RICHTLINIE 98/69/EG DES EUROPÄISCHEN PARLAMENTS UND DES RATES

vom 13. Oktober 1998

über Maßnahmen gegen die Verunreinigung der Luft durch Emissionen von Kraftfahrzeugen
und zu Änderung der Richtlinie 70/220/EWG des Rates

ÄNDERUNGEN DER ANHÄNGE DER RICHTLINIE 70/220/EWG

„Abbildung III.1.1

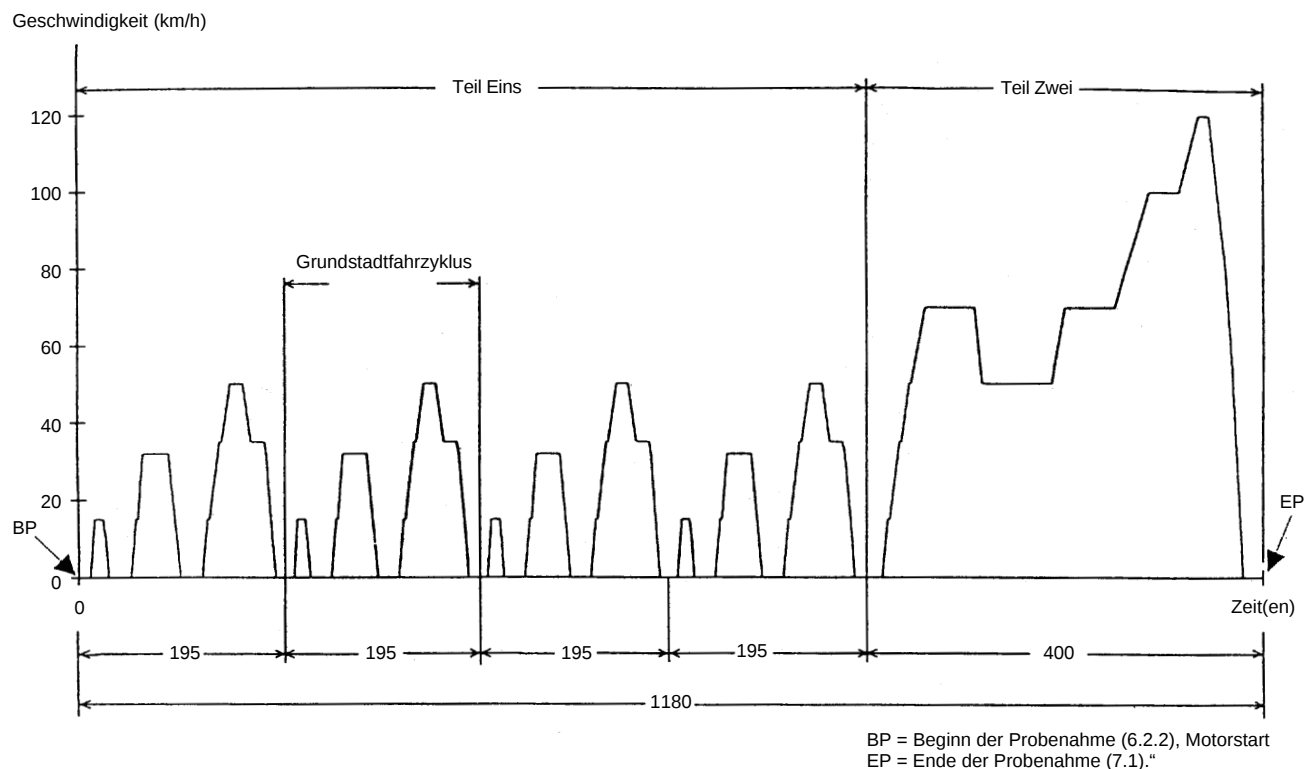
- Die Abbildung III.1.1 wird durch folgende Abbildung ersetzt:

- In Tabelle III.1.2 Spalte 5 („Geschwindigkeit (km/h)“) erhält der Betriebszustand 23 folgenden Wert:
„35–10“.
